**Erfurt**  
**BUGA 2021**  
*Garten Kultur Stadt*

**BUGA-DIALOG** am 23. Nov 2016  
Nördliche Geraaue

## Darstellung der Arbeitsergebnisse des aktuellen Stands des Vorentwurfs durch Dr. Rüdiger Kirsten

**Ergebnis des 7. BUGA-Dialogs: Ideen, Anregungen und Fragen der Bürgerinnen und Bürger**

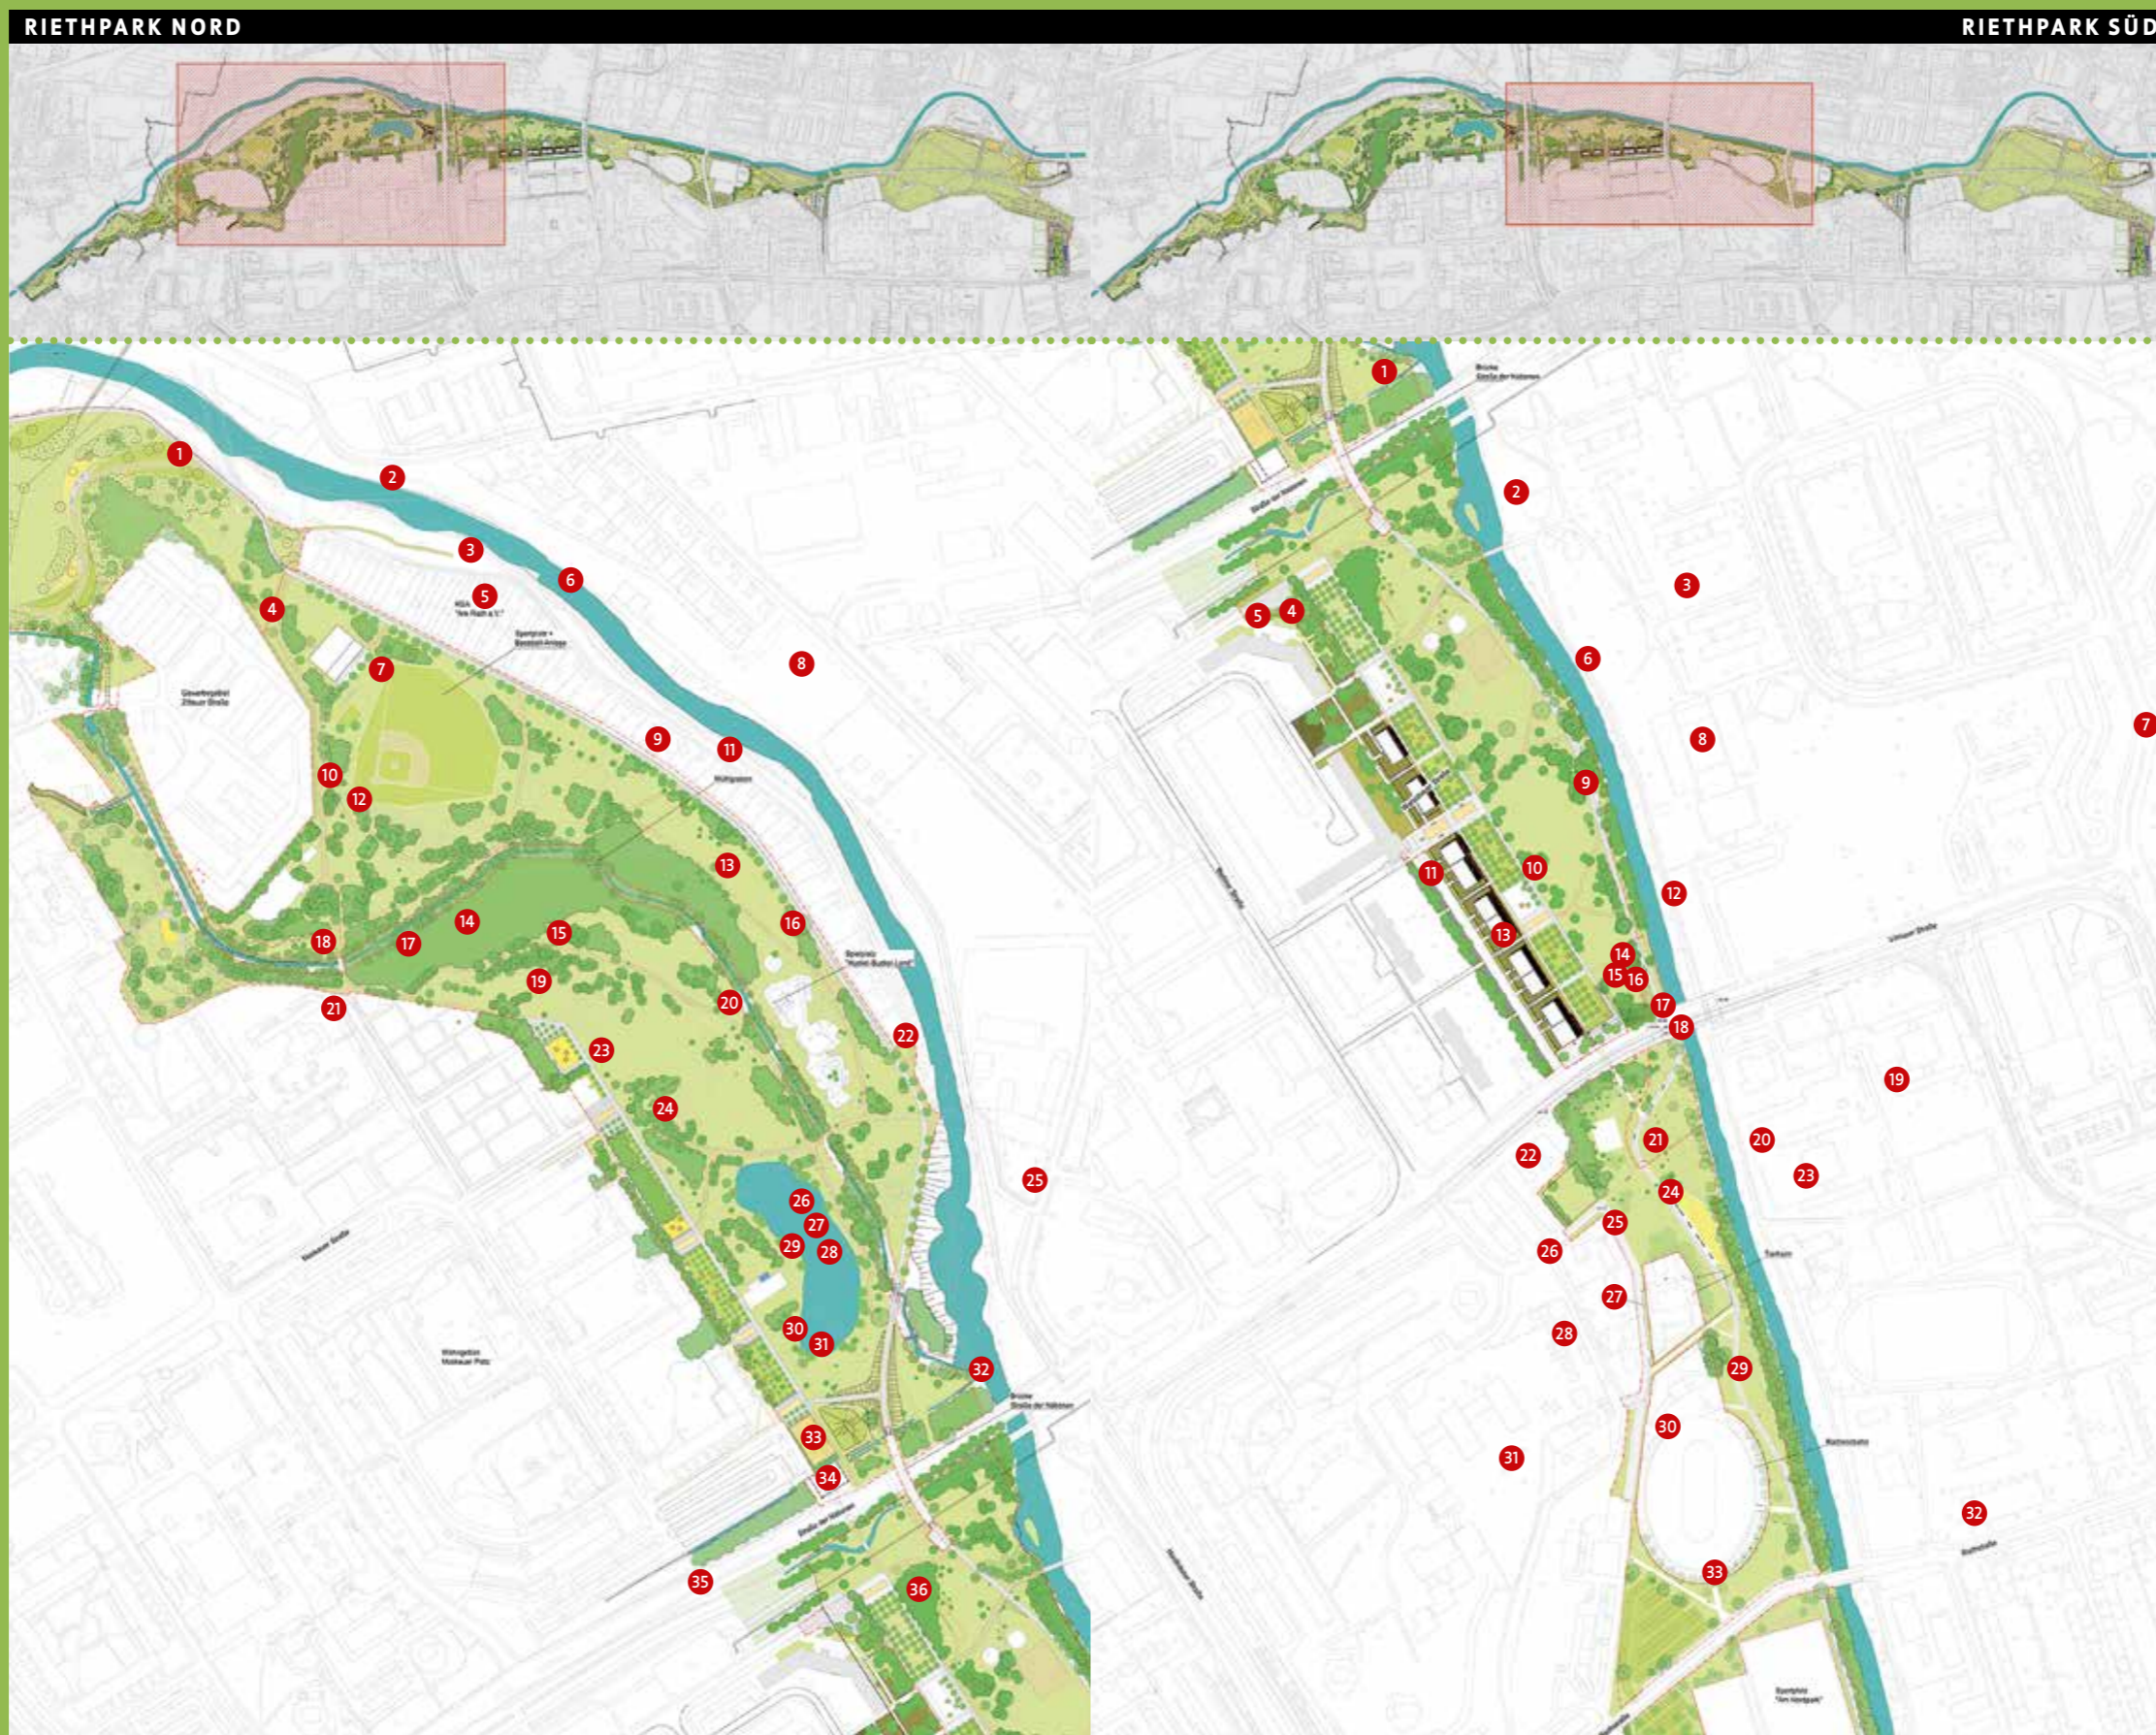
- 1 Stromanschluss für Baseballfeld
- 2 Übergang Gera – Wohnbebauung fließender super platziert
- 3 rechtzeitige Info von Baumaßnahmen an IGs
- 4 Zugang zur KGA während der Bauphase

- 5 Rückzugsgebiete für Fische, Vögel, Säugetiere?
- 6 Plätze für Zuschauer – Baseball gefällt mir ausgezeichnet
- 7 Wieso werden bestehende Sportflächen zerstört und nicht integriert?

- 8 Lagerungsmöglichkeit für Baseball-Equipment
- 9 Querungsmöglichkeit KGA schaffen
- 10 Dogouts (Spielerbänke) für das Baseballfeld
- 11 Lehrpfad spezieller (nicht nur allgemeine Tafeln) – ökologische Öffentlichkeitsarbeit

- 12 Bewässerung Auwald als Alternative für »Schmalwasser-Teich«
- 13 Beleuchtung der Wege ausreichend Papierkörbe statt Riethpark Nord Huckel-Buckel-Land

- 14 Brücke vom Hodufer nötig
- 15 Es sollten auch wieder Obstbäume/Walnussbäume gepflanzt werden (ggf. in Kooperation mit Schulen)
- 16 Erweiterung Auwald: mehr Feuchtbiotope und Diversität, Schautafeln

- 17 viele Bänke
- 18 Klärung der Zuständigkeit zur Gewässerunterhaltung (Arbeitseinsätze Fischereiverein)
- 19 Festivalfläche
- 20 See nördlich verschieben – mit Steg oder Brücke querbar machen

- 21 Sportpark Erfurt bietet Parkplätze, WC, Gastronomie usw. gut
- 22 See zu groß, zu nah am Spielplatz – mehr Spielplätze
- 23 aufgrund der Wassersituation kein Wasserschauwerk bzw. See, übermäßige Uferabflachung; mehr Schutz der am Wasser lebenden Tierwelt

- 24 Topp!
- 25 Weg um den See
- 26 See zu groß, sonst gute Idee
- 27 Hochwasserschutz bei Rückbau Wehr Teichmannshof
- 28 notwendig, daher gut tolle Idee
- 29 Anbindung Straße der Nationen an besseren ÖPNV

- 30 Wald auf Höhe (Berg) soll bleiben

Im **Bereich Natur und Bildung** wurde die Anregung gegeben, Obst- und Walnussbäume zu pflanzen und spezielle Lehrpfade in der Geraaue auszuweisen. Diesen Anregungen wird gefolgt. Eine Pflanzung von Obstbäumen direkt auf Schulhöfen ist außer in Schulgärten jedoch nicht möglich.

Unter dem **Thema Infrastruktur** wurden Fragen zur Anbindung der Kleingartenanlage »Am Ried« im Wohngebietspark Nördliche Geraaue gestellt. Diese Kleingartenanlage behält die Erschließung bis an die Kleingartenanlage selbst. Die notwendigen Parkplätze für die Kleingartenanlage werden neu ausgewiesen. In der Geraaue steht künftig Natur- und Hochwasserschutz sowie Naherholung in qualitativem Freiraum im Vordergrund. Daher wird das Parken in der Geraaue künftig nicht mehr möglich sein. Parkmöglichkeiten werden in den Randbereichen der Geraaue geschaffen. Die Anbindung an die Straße der Nationen wird mit dem Neubau der Brücke und der damit ver-

bundenen besseren Anbindung an den ÖPNV gewährleistet. Auch in diesem Abschnitt werden die Radwege besser beleuchtet und ausreichend Papierkörbe und Sitzmöglichkeiten geschaffen.

Der neu geplante See in der Geraaue wird in der Größe noch einmal überprüft und es wird die Möglichkeit bestehen, verschiedene Wege um den See herum zu nutzen. Die Anlage eines Feuchtbiotopes im Auwaldrest der Geraaue ist nicht ohne weiteres möglich, da aufgrund der Versickerungsfähigkeit des Untergrundes eine Abdichtung notwendig wäre.

Die Anregungen, den Rosenborn zu renaturieren und offenzulegen, werden im Rahmen der Planung zum Mühlgraben geprüft, sind jedoch von der Verfügbarkeit der Grundstücke abhängig.

Als **sonstige Anregungen** wurde vorgeschlagen, das Baseballfeld entsprechend den Erfordernissen der Vereine auszubauen. Hierbei ist zu beachten, dass dieses Spielfeld öffentlich genutzt werden soll und alle Ausstattungselemente somit auch außerhalb der Spielzeiten der Vereine für die Parknutzung zur Verfügung stehen. Für einen Stromanschluss des Baseballfeldes wird an der vorhandenen Sporthalle gesorgt. Mit den Planungen des Freistaates Thüringen und dem Rückbau des Wehres Teichmannshof wird der Hochwasserschutz in der Geraaue verbessert. Die bereits heute unter Naturschutz stehenden Bereiche werden im Bestand gesichert und Rückzugsgebiete für Fische, Vögel und Kleintiere geschaffen. Es ist vorgesehen, einen Lehrpfad mit Schautafeln auszuweisen. Die Zuständigkeiten für die Gewässerunterhaltung liegen für die Gera beim Freistaat Thüringen und für den Mühlgraben bei der Landeshauptstadt Erfurt.

## NORDPARK

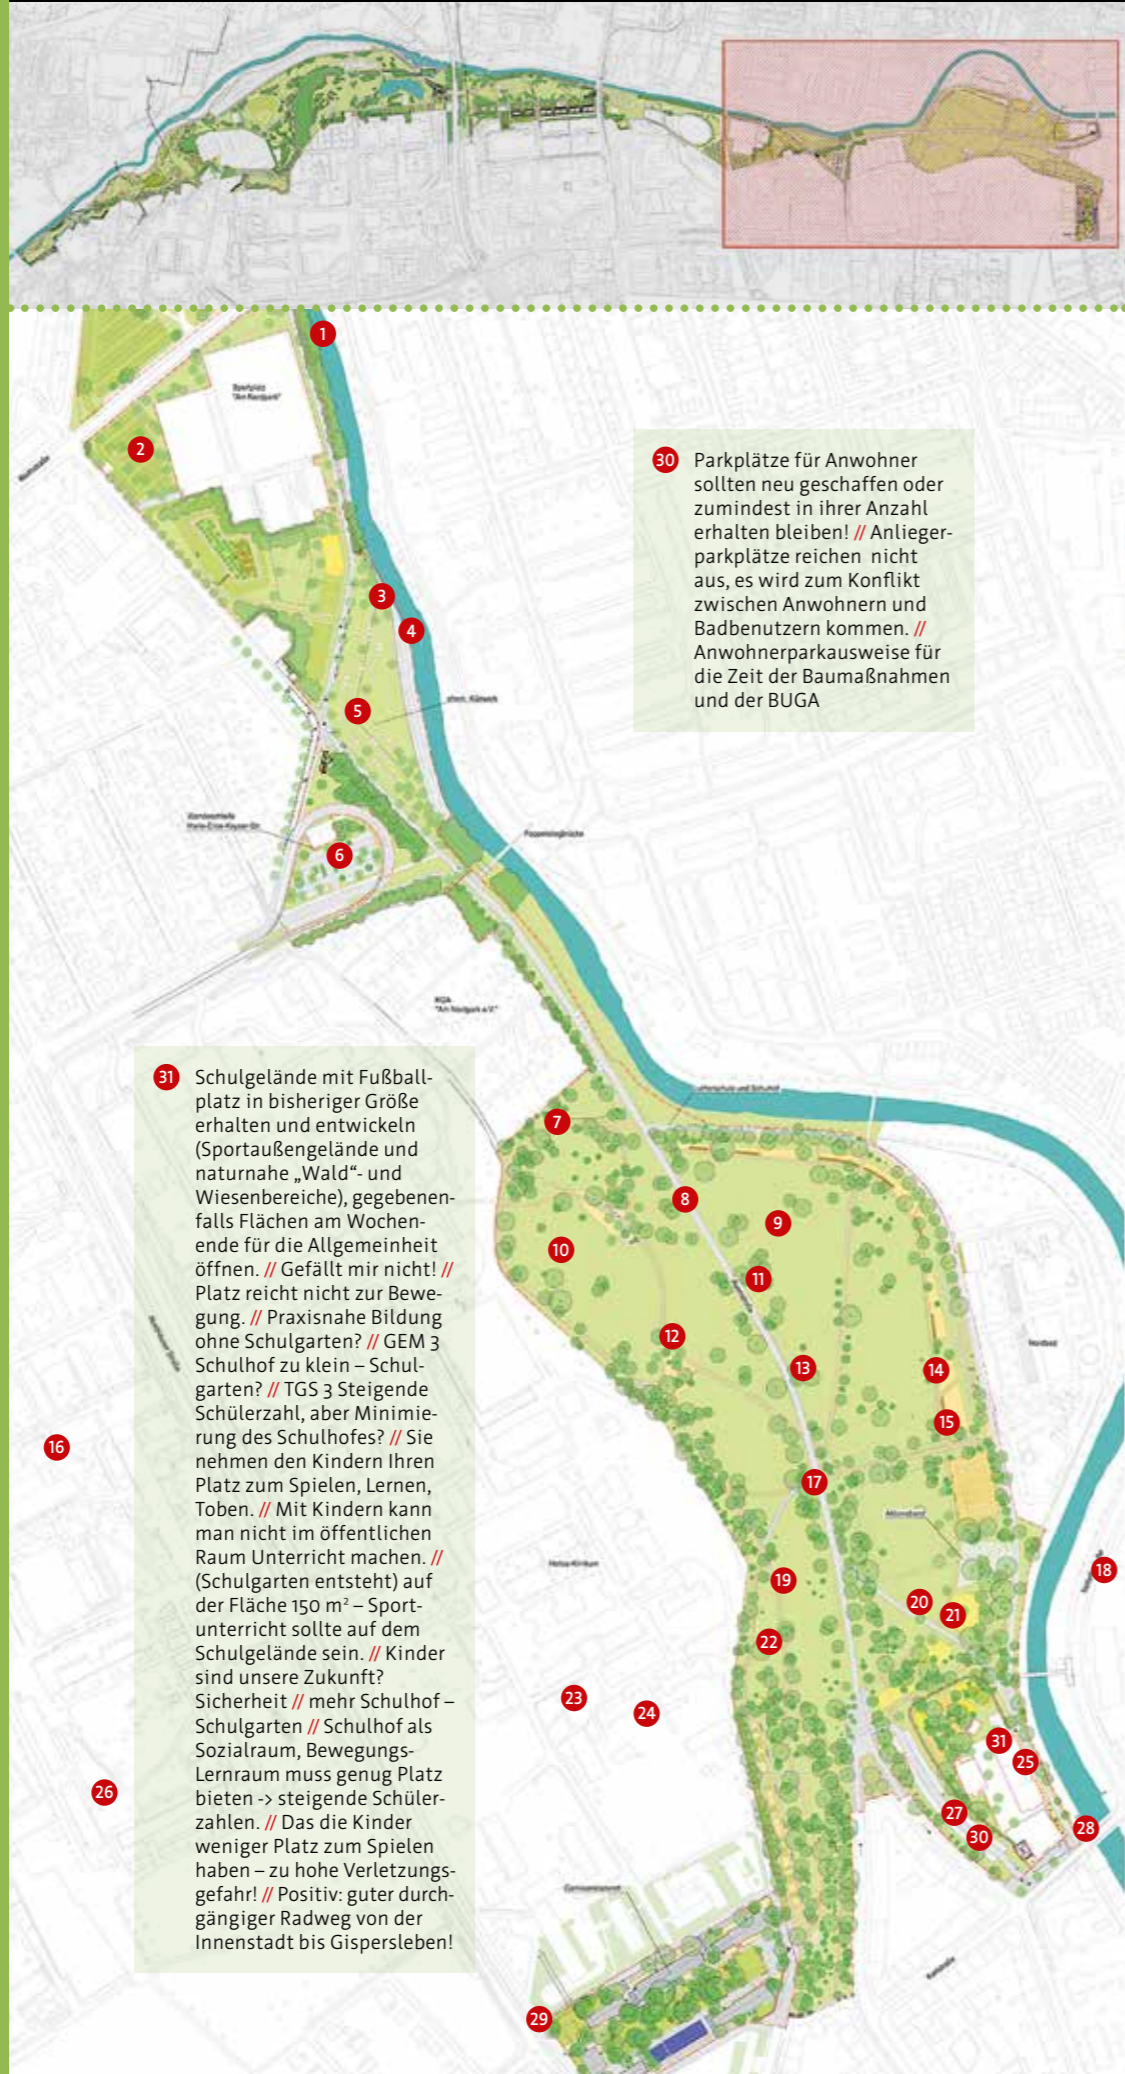
- 1 Paddeln ?
- 2 Parkhaus! Für Nordbad, Radrennbahn und sonstige Besucher der Geraaue
- 3 Terrassen sehr gut
- 4 Angeln
- 5 sehr gute Idee mit den Terrassen und dem Erholungscharakter

- 6 Wieso nutzt man nicht das vorhandene Parkhaus auf dem Klinikgelände? Ausbaufähig?
- 7 wasserdurchlässiger naturnaher Wegebelaag
- 8 Autofreier Bereich ist gut.

- 9 Bänke nicht vergessen
- 10 Wo bleibt Platz für die Hunde? (Hundewiese)
- 11 Verlegung der Auenstraße unterhalb des Klinikums und Schaffung von Parkmöglichkeiten, damit ist der Park nicht durchtrennt. Auenstraße nur für den Radverkehr ist bürgerunfreundlich

- 12 Kunst und Sport vor Ort
- 13 Wo parken die Helfer (Krankenschwestern) unserer Gesundheit – Ernstfälle? Müssen alle zahlen, wenn man Arbeit hat?
- 14 Parkplätze für Nordbadbesucher

- 15 Parkplatz für Nordbad
- 16 Einbindung Saatzucht Rose!?
- 17 Weg zum Nordbad – Rettungsweg – Lieferverkehr
- 18 Erhalt der Räume Aquarium -> Lebenswelten Fluss – Attraktion am Gera-Radweg

- 19 Weg zum Nordbad -> Fußweg
- 20 Schulkinder können nicht in einem öffentlichen Raum beaufsichtigt werden. Aktuelle Schulhofplanung sollte noch einmal durchdacht werden. Zeitraum der Baumaßnahme ist lang für die Schulkinder.

- 21 An die Schule könnten ein paar Obstbäume mit leckeren alten Obstsorten gepflanzt werden, für die die Schule und gegebenenfalls der Kindergarten dann Baumpatenschaften übernehmen könnten.

- 22 Bestehenden Rodelhang belassen und optimieren! (insbesondere Unfallgefahren minimieren)
- 23 Öffentlicher Nordpark!
- 24 sozial gestaffelte Eintrittspreise

- 25 Schulsport auf öffentlichen Flächen – Wer haftet bei Verletzungen?
- 26 Universitätsparkplatz nicht belasten!
- 27 90 Parkplätze für Badbenutzer reichen nicht aus – im Sommer sind 1.000 Badegäste anwesend.

- 28 Rad- und Fußwegüberquerung optimieren und sicherer gestalten (Karlstraße)
- 29 Kapazität der Bahnen?

31 Schulgelände mit Fußballplatz in bisheriger Größe erhalten und entwickeln (Sportaußengelände und naturnahe „Wald“- und Wiesenbereiche), gegebenenfalls Flächen am Wochenende für die Allgemeinheit öffnen. // Gefällt mir nicht! // Platz reicht nicht zur Bewegung. // Praxisnahe Bildung ohne Schulgarten? // GEM 3 Schulhof zu klein – Schulgarten? // TGS 3 Steigende Schülerzahl, aber Minimierung des Schulhofes? // Sie nehmen den Kindern Ihren Platz zum Spielen, Lernen, Toben. // Mit Kindern kann man nicht im öffentlichen Raum Unterricht machen. // (Schulgarten entsteht) auf der Fläche 150 m<sup>2</sup> – Sportunterricht sollte auf dem Schulgelände sein. // Kinder sind unsere Zukunft? Sicherheit // mehr Schulhof – Schulgarten // Schulhof als Sozialraum, Bewegungs-Lernraum muss genug Platz bieten -> steigende Schülerzahlen. // Das die Kinder weniger Platz zum Spielen haben – zu hohe Verletzungsgefahr! // Positiv: guter durchgängiger Radweg von der Innenstadt bis Gispersleben!

30 Parkplätze für Anwohner sollten neu geschaffen oder zumindest in ihrer Anzahl erhalten bleiben! // Anliegerparkplätze reichen nicht aus, es wird zum Konflikt zwischen Anwohnern und Badbenutzern kommen. // Anwohnerparkausweise für die Zeit der Baumaßnahmen und der BUGA

Ein Schwerpunkt bildete das Problem der Parkplätze im Nordpark und in der Auenstraße. Es werden die Anregungen aufgenommen, dass ausreichend Anliegerparkplätze und Parkplätze für Badebesucher ausgewiesen werden sollen.

Weiterhin werden auf Anregung der Bürger Gespräche mit den angrenzenden Nutzern des Helios-Klinikums und der Universität geführt, um auch dort eine Optimierung der Parkplatzsituation zu erreichen. Ein Neubau für ein Parkhaus im Bereich der Geraue ist nicht vorgesehen.

Es ist der Stadtverwaltung bewusst, dass die angespannte Parkplatzsituation im Gesamtgebiet einer übergreifenden Lösung bedarf. Es wird nicht möglich sein, ausreichend Anliegerparkplätze und Parkplätze für Badebesucher in Spitzenzeiten auszuweisen. Hierfür wird auf die verstärkte Nutzung des Öffentlichen Nahverkehrs verwiesen.

Einen weiteren Schwerpunkt bildete **Natur und Bildung**. Die Problematik der Schulhofneuplanung wird auf separaten Terminen mit der Schulleitung und der Schulkonferenz erörtert.

Die Schule wird einen weitaus größeren Schulhof erhalten, als es in den Richtlinien des Freistaates Thüringen vorgesehen ist.

Im Schulhofgelände wird sowohl ein Fußballplatz als auch ein Schulgarten integriert werden. Durch das Amt für Bildung wurde klargestellt, dass bei allen schulischen Aktivitäten innerhalb sowie außerhalb des Schulgeländes für die Schüler und Lehrer Versicherungsschutz besteht.

Zum Thema **Infrastruktur** bezogen sich die Fragen auf die Führung von Rad- und Fußwegequerungen an der Karlstraße sowie die Schaffung neuer Parkmöglichkeiten für die später wegfallenden Stellplätze in der Auenstraße. Den Anregungen wird gefolgt. In den weiteren Planungen werden Vorschläge unterbreitet, wie die gestalterischen Lösungen aussehen können.

Unter den **sonstigen Hinweisen** wurde eine Vielzahl an Anregungen gegeben. In den Parkanlagen wird eine angemessene Zahl an Parkbänken und Abfallbehälter eingeordnet. Im Nordpark bleibt der Rodelhang erhalten und innerhalb der Geraaue werden ausreichend Hundewiesen ausgewiesen. Zur Ausstellung selbst im Jahr 2021 wird der Nordpark mit einer Eintrittskarte der BUGA voll nutzbar sein.
